## Ayuntamiento de El Puerto de Santa María

A requerimiento del Jefe de Servicio de Medio Ambiente y Movilidad Sostenible, en relación con la **Modificación Puntual de Ordenación Pormenorizada del Plan General de Ordenación Urbana de 1992 del Sistema Local Viario AARV-CO18-SU5 Y AARV-CO21-SU5**, el técnico que suscribe emite el siguiente

### INFORME

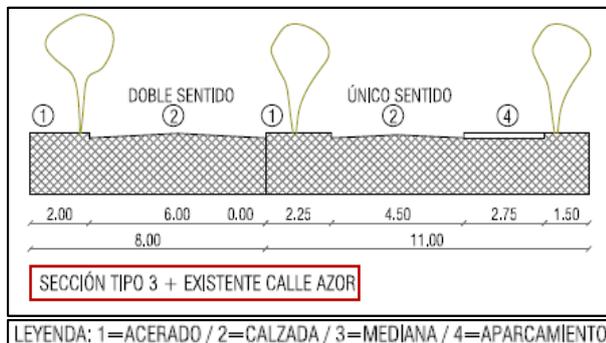
Además de la ocupación parcial de zonas verdes arboladas, pero sin elementos de urbanización o para el uso público, cabe significar que también serán reurbanizados con el nuevo vial unos 550 m<sup>2</sup> de un parque urbano (calle Azor) ejecutado como parte de la urbanización del sector PP-CO-8 Las Arenillas, que formaba parte del Plan General de 1992. Esto será consecuencia de una sección proyectada para la ampliación de la calle Azor con un ancho de 19 metros, tomando una banda de 8 metros de las citadas zonas verdes. Este tramo del nuevo trazado de la AARV-CO18 se plantea con tres carriles rodados manteniendo una mediana, en este caso parece que arbolada, de 2,5 metros de ancho.

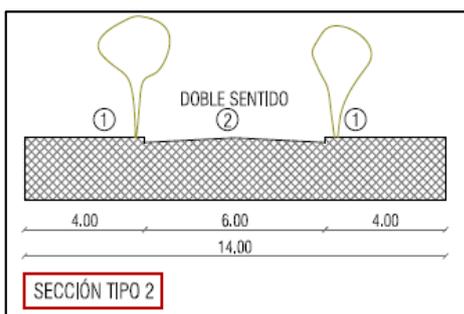
En el siguiente tramo, que cruza el interior de una de las zonas verdes afectadas hacia la calle Alcotán, la sección disminuye su ancho hasta los 14 metros, ya con sólo dos carriles rodados y sin mediana

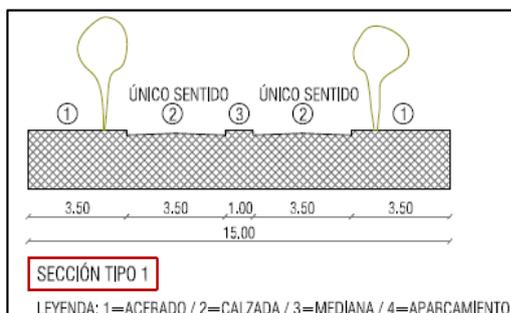
Desde la intersección con la calle Alcotán hasta el cruce con el tramo AARV-CO18.4, a excepción de la glorieta para la intersección con el Camino de las Arenillas, se dan por válidos y se aprovechan los anchos y secciones existentes. Este último tramo (AARV-CO18.4) disminuye su ancho respecto de la propuesta de la inicial de MP, con dos viales y una mediana de un metro de ancho, desapareciendo las bandas de aparcamiento en ambos márgenes (aunque sí se citan en el DAE).
